改善箇所説明図

① 燃料タンク後部取付部剛性不足による燃料漏れ

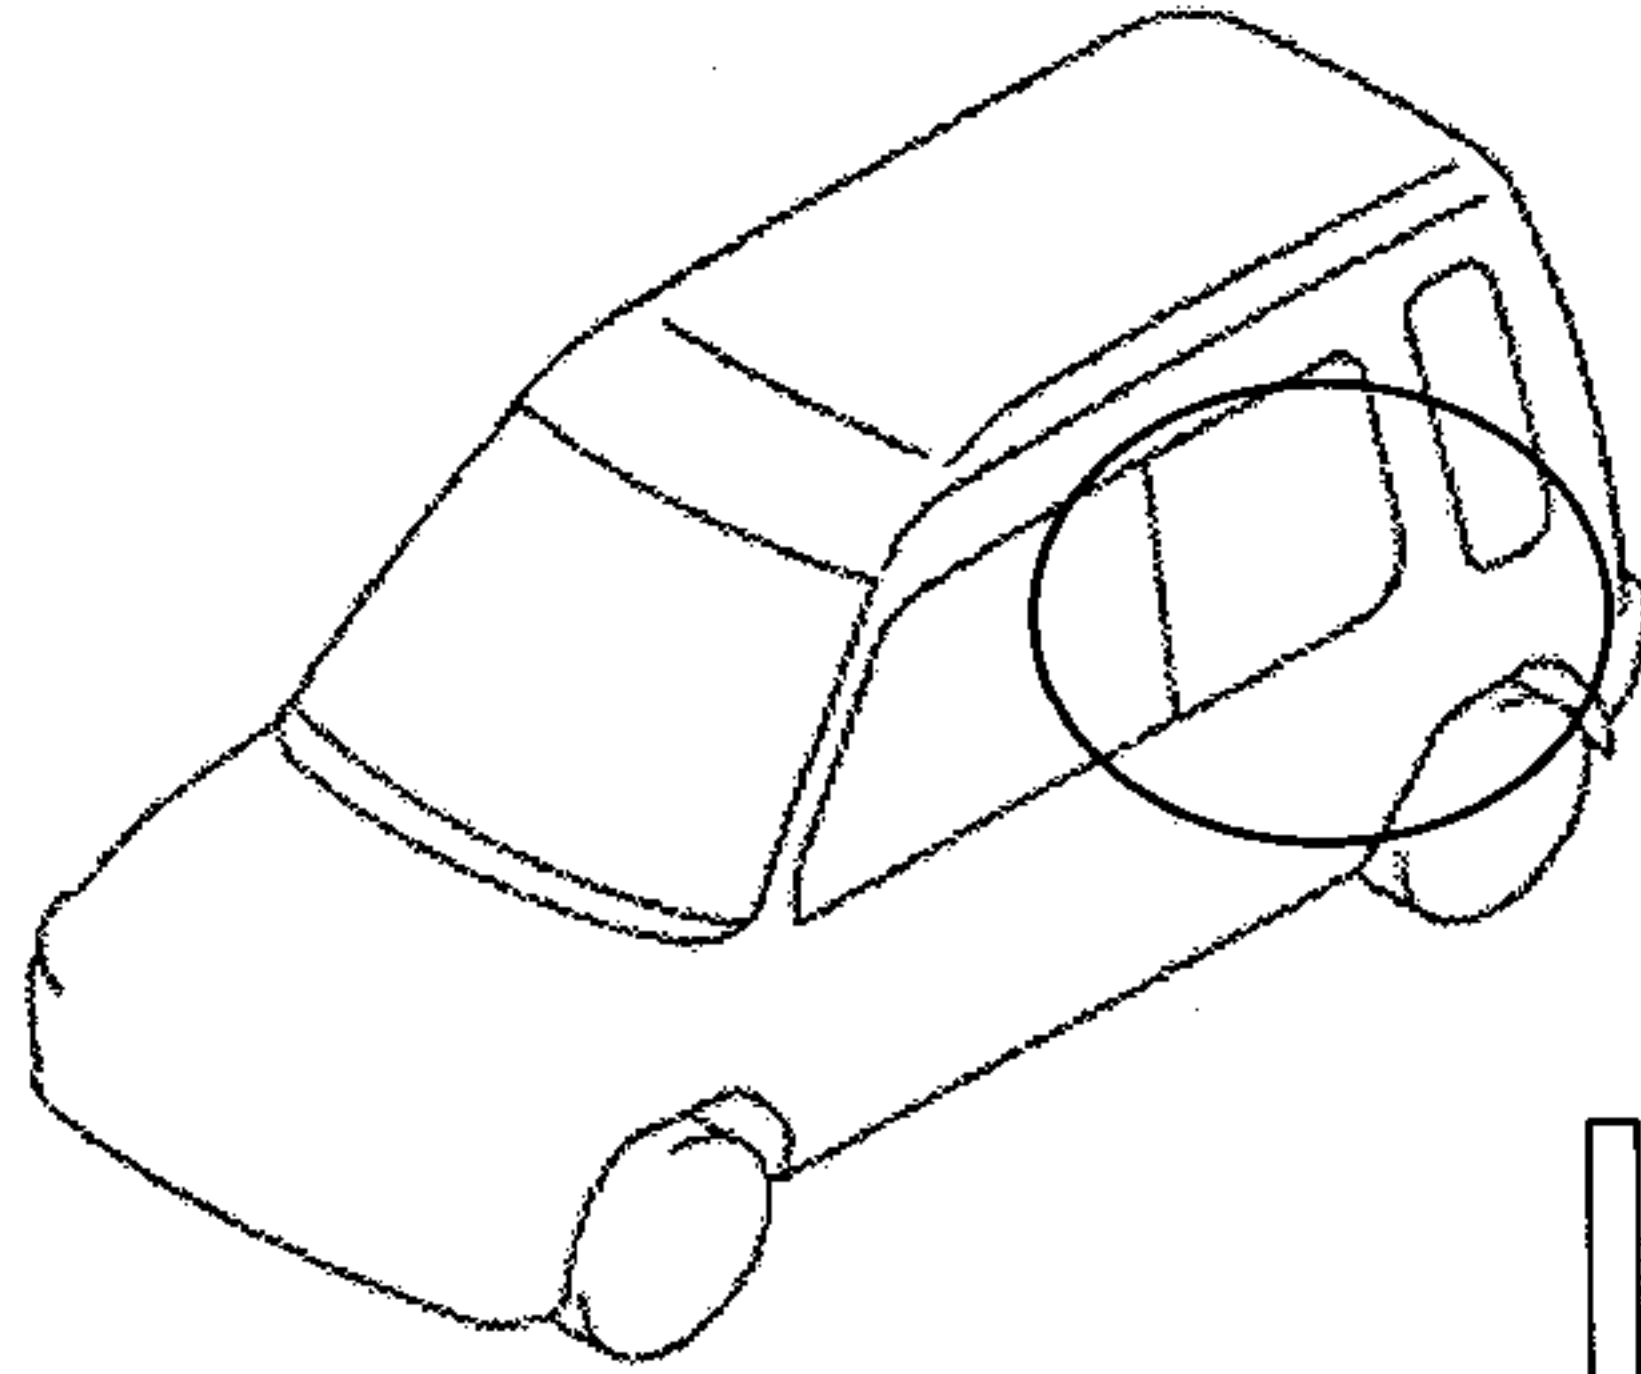
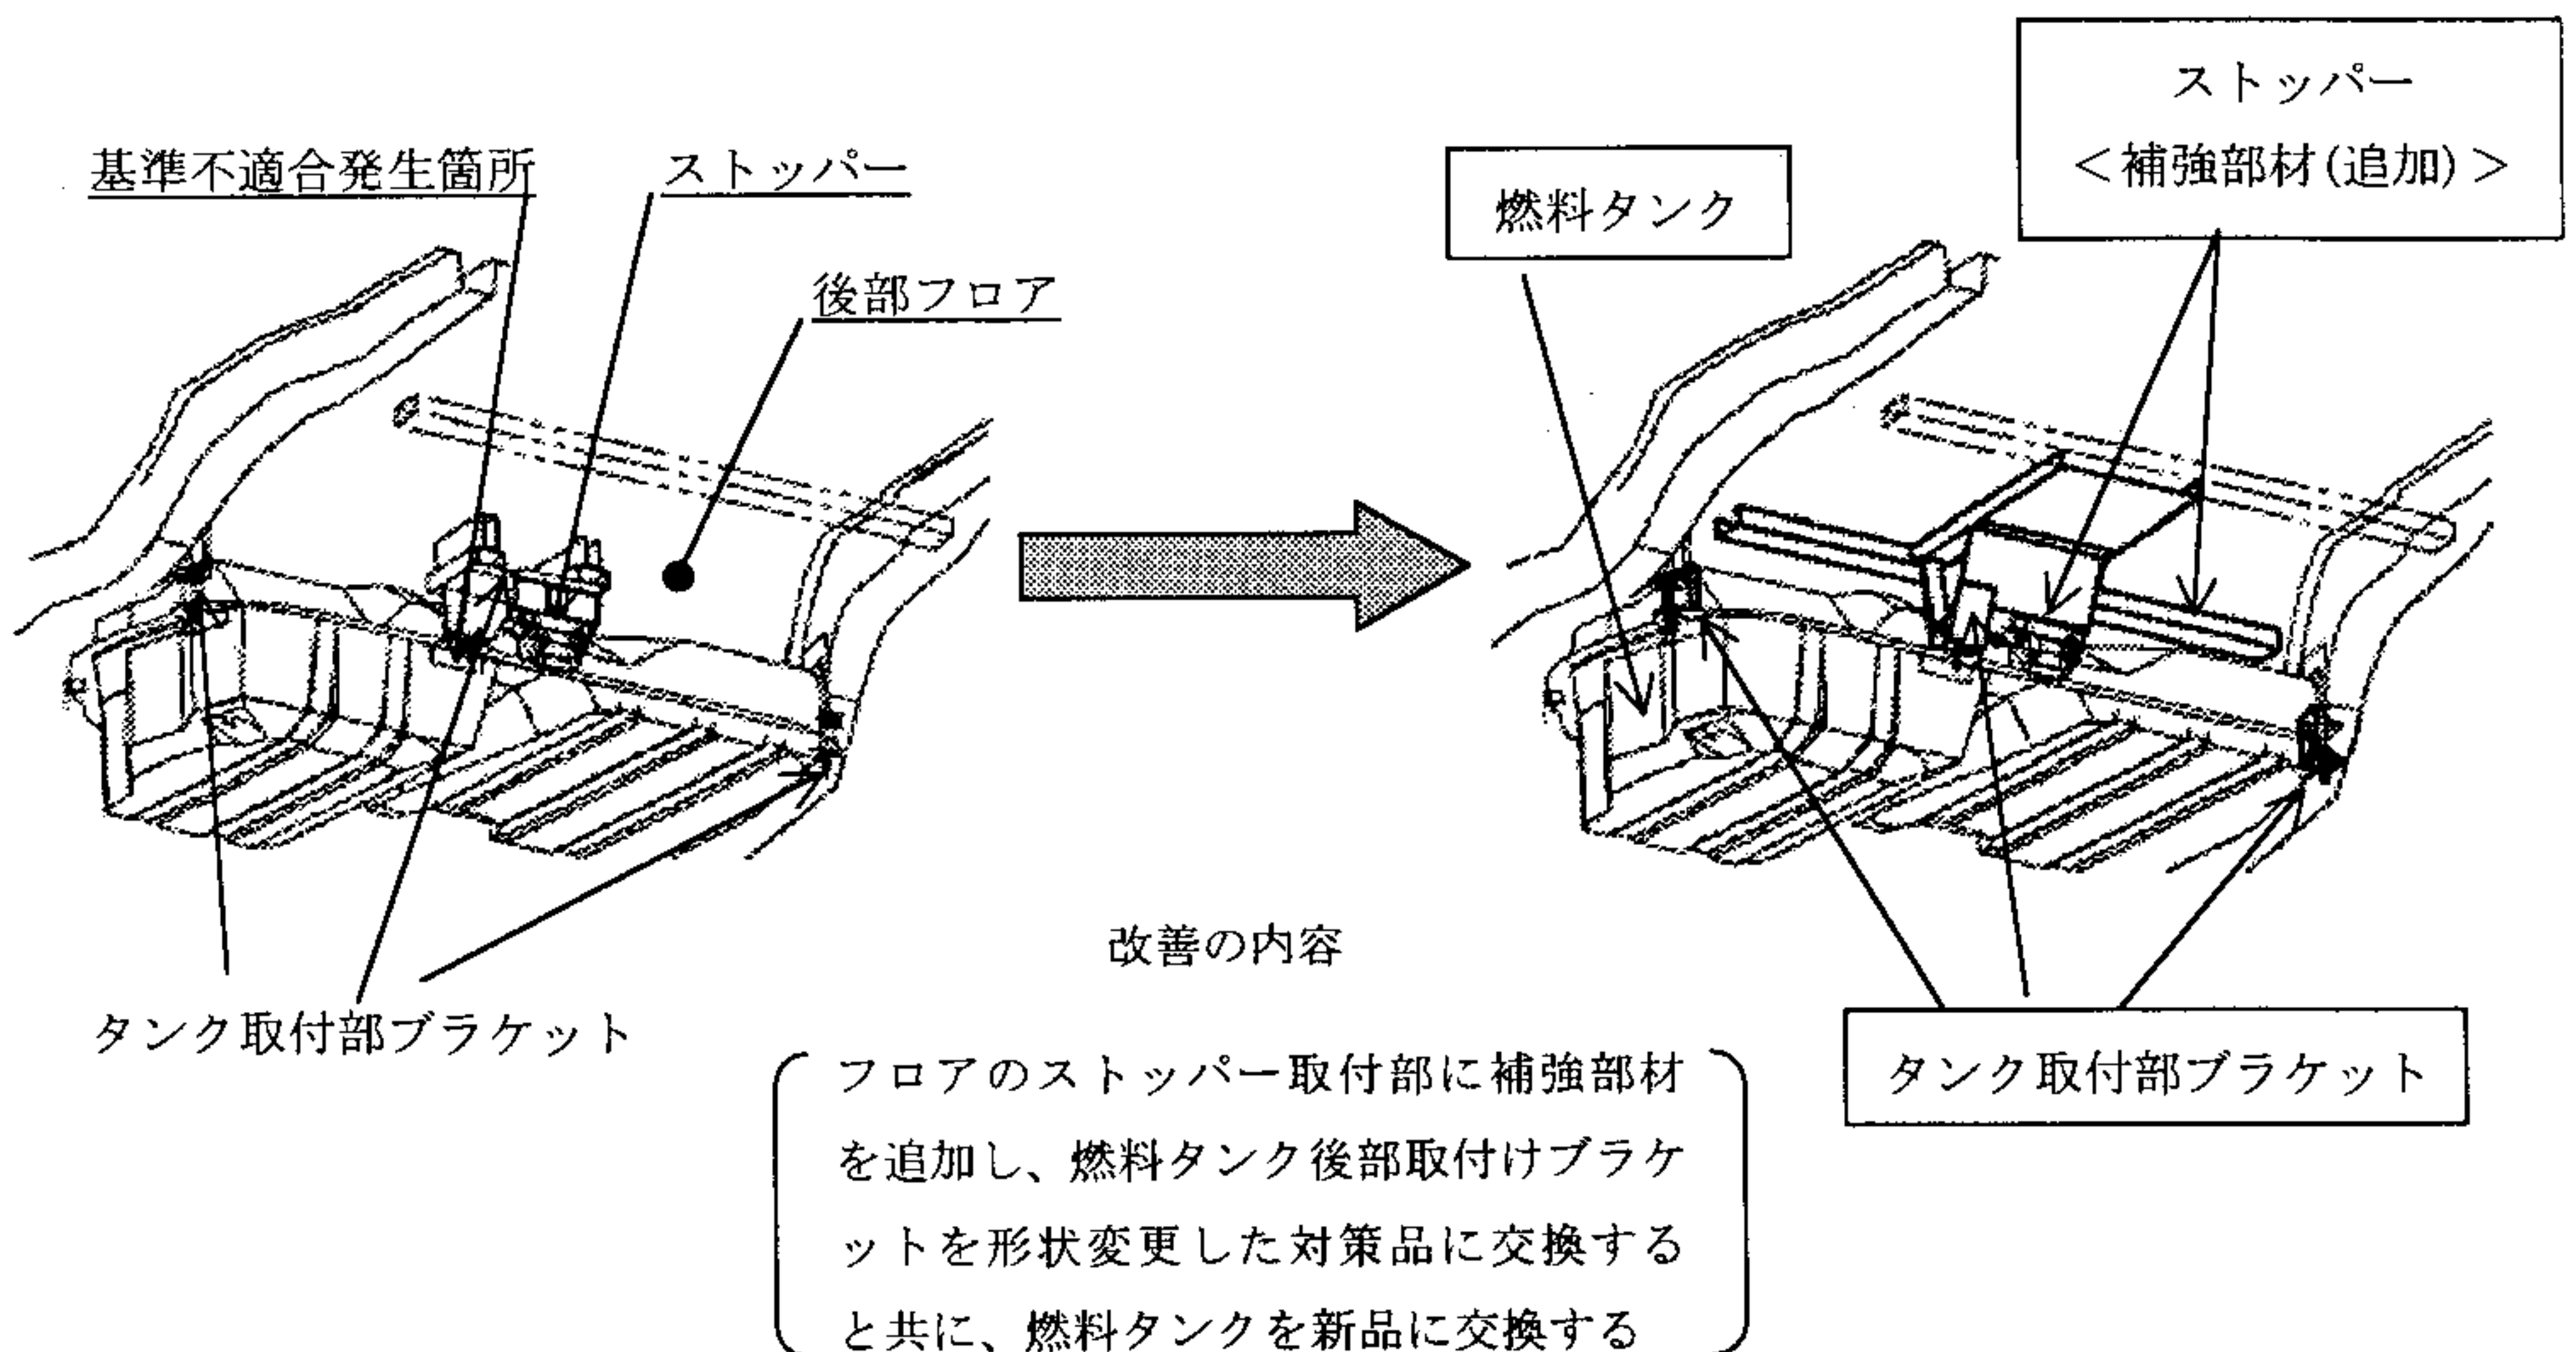
燃料装置において、後部フロアの剛性が不足しているため、後部フロアを下げた時に、ストッパーにかかる力によりフロアが変形し、フロアに固定された燃料タンク取付部に過大応力が入り、フロア下降を繰り返すことにより燃料タンクに亀裂が入ることがあり、最悪の場合、燃料が漏れるおそれがある。

(注) は交換または追加部品を示す。
